Här kommer fråga/svar och annan info om pågående OVK.

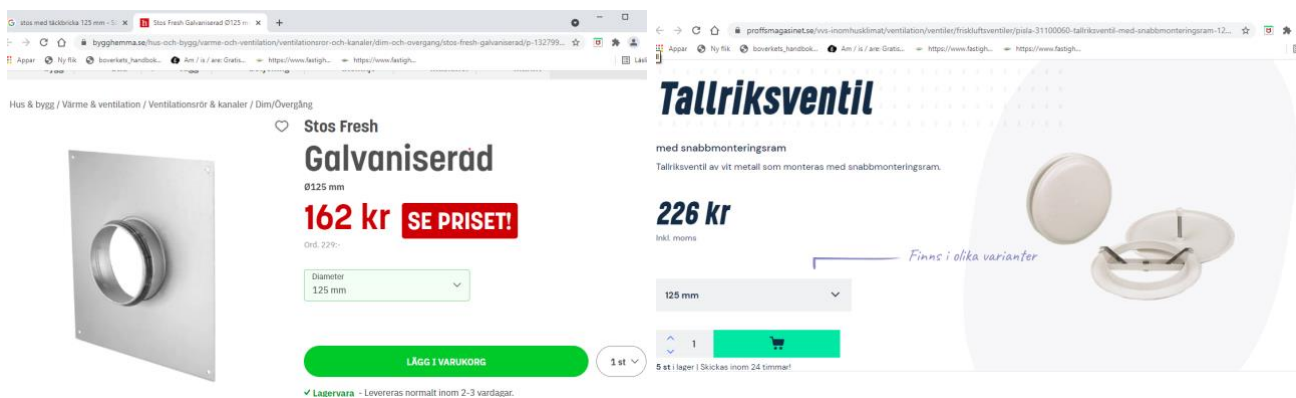
Bilder nedan är exempel på vad som kan användas beroende på hur det ser ut hos dig. Stos med täckplatta kan vara användbart om du ska ersätta ett fyrkantigt hål, där det exempelvis suttit gammalt fyrkantsgaller. Har du ett rektangulärt hål så kan den även funka. Viktigt att hålet i mitten inte är mindre än 125 m.m. för själva tallriken ska ha den diametern.

Har du ett runt hål så finns fläktram att skruva dit så du sedan kan sätta dit en tallriksventil. Finns som sagt olika lösningar beroende på hur det ser ut. Åter igen mycket viktigt att alla ventiler är synliga och lättillgängliga att justera. Detta för att ventilationen ska fungera på ett tillfredsställande sätt.
